Circular con consulta Nº1

Licitacion Publica Nº 11/22–Exp. Nº52671 SSA-STJ

Direccion de Infraestructura Judicial	DIJus	RESPONSABLE	DIC-2022 FECHA
OBRA: Construccion Unidad Tanatologica DJS	PROYECTO	ARQ.GERMANBOSCHAT	
	DIBUJO	MMO.ODVALDOALENGO	
	SUBDIRECTOR	ARQ.GERMANBOSCHAT	FECHA V°B°
PLANO: Planilla de carpinterias CIRCULAR ACLARATORIA (con consulta)	UBICACION	NOM. CATASTRAL	ESCALA / ARCHIVO DWG/Nº
	USHUAIA	J-19-06	S/E

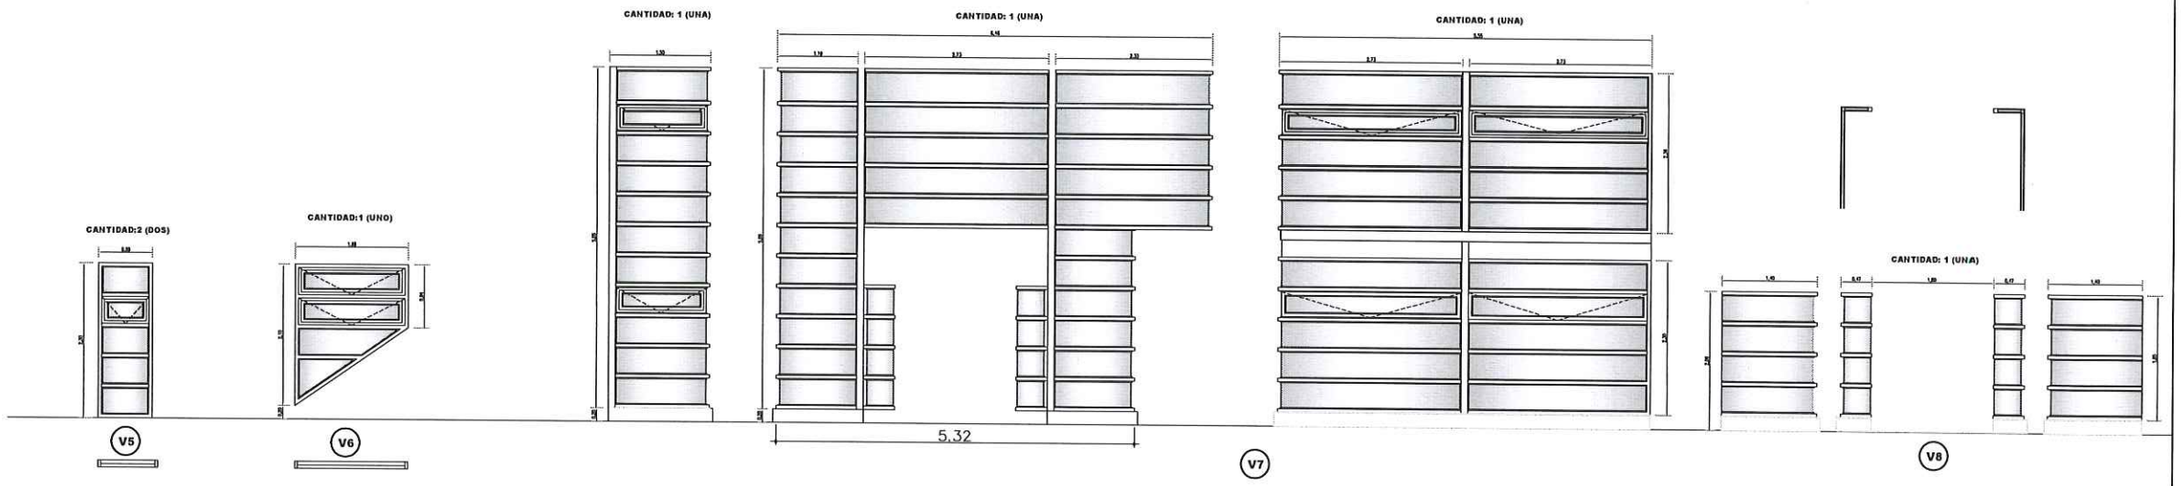
1) Consulta de la empresa Ambiente Sur Ingeniería S.R.L. sobre:

.."el tipo de material especificado para la estructura de los ventanales identificados en los planos de carpintería como V7 y V8. Obedece esto a las dificultades para encontrar proveedor local para los mismos en acero inoxidable sumado a lo oneroso que sería hacerlas fabricar en el continente para trasladarlas a esta ciudad"

Respecto del material acero inoxidable indicado en planos, se debió a un error involuntario de tipeo, siendo el material correspondiente tubo estructural de hierro negro, con contra vidrio del mismo material, siendo los paños de abrir en PVC gris grafito. Se adjunta planilla de carpintería corregida.
